Bebauungsplan Nr. 147 “Kalksbecker Heide“

Zusammenfassung der Anregungen und Hinweise aus der frühzeitigen Beteiligung der Öffentlichkeit sowie der Behörden und sonstigen Träger öffentlicher Belange gemäß § 3 Abs. 1 und § 4 Abs. 1 BauGB und aus der Beteiligung der Öffentlichkeit sowie der Behörden und sonstigen Träger öffentlicher Belange gemäß § 3 Abs. 2 und § 4 Abs. 2 BauGB

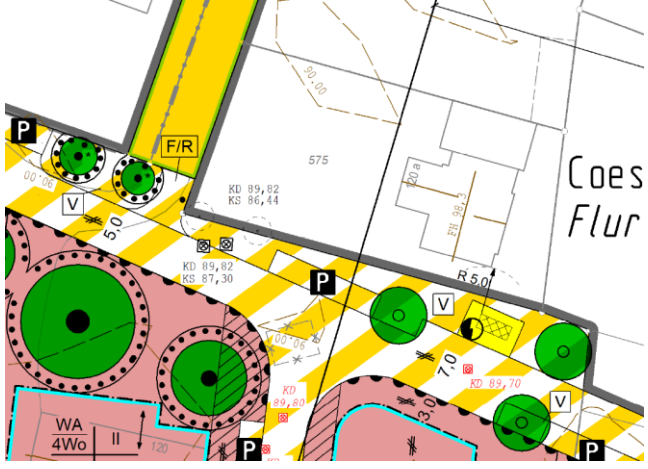
3.3.2	ST Nr. 3.7	<p>Es wird angeregt, aufgrund der Struktur der Artenschutzprüfung (Vermischen zweier Gutachten), der ausgeführten Bestandsaufnahme und der fachlichen Ausführungen, das Gutachten zu verwerfen. Um die Neutralität zu gewährleisten, ist ein öffentlich bestellter und vereidigter Sachverständiger zu beauftragen.</p> <p>Dem Gutachter wird vorgeworfen gegen den Mieter- und Pächterschutz verstoßen zu haben.</p>	<p>Das Gutachten wurde von der Unteren Naturschutzbehörde geprüft und als fachlich richtige Artenschutzprüfung bewertet. Zur Erstellung einer artenschutzrechtlichen Prüfung ist kein öffentlich bestellter und vereidigter Sachverständiger notwendig. Es ist ausreichend, dass die Person von den zuständigen Behörden als qualifiziert beurteilt und akzeptiert wird, was auch hier der Fall ist. Die im Vergleich zur frühzeitigen Beteiligung ergänzten Passagen</p> <p>Die Begehungstermine sind korrekt eingetragen. Fachkundige Personen melden sich nicht immer an und verhalten sich möglichst unauffällig, um insbesondere Tierarten nicht zu stören.</p> <p>In der artenschutzrechtlichen Prüfung ist sowohl der Stand aus dem Jahr 2017 als auch aus dem Jahr 2020 enthalten. Die Ergänzungen bezogen sich auf die nachträglich begangenen Gebäude und die Kiebitze südlich am Regenrückhaltebecken südlich der Bundesstraße. Die Ergänzungen wurden von dem Gutachter farblich gekennzeichnet. Auf der ersten Seite des Gutachtens wird darauf eingegangen.</p> <p>Herr Pfeifer hat im Rahmen seiner Untersuchungen auch den Hof Kalksbecker Weg 120 besucht. Es war an diesem Tag schönes Wetter und die Pferde auf der Koppel. Der/Die Eigentümer:in der Nebengebäude hat Herrn Pfeifer zum Stall geführt, der offen stand, sodass eine Begutachtung des Innenraumes – wie im</p>	<p>Der Anregung wird nicht gefolgt. Die Untere Naturschutzbehörde hat die Artenschutzprüfung geprüft und als fachlich richtig bewertet.</p> <p>Beschlussvorschlag 3.3.2</p>

Gutachten beschrieben – möglich war. Die Pferde sind zu keinem Zeitpunkt durch die Begehung in Nervosität versetzt worden. Die Pferdekoppel war verpachtet. Den Stall durfte der Pächter aber nur gegen Instandhaltung benutzen. Der/Die Eigentümer:in hatte jederzeit ein Betretungsrecht.
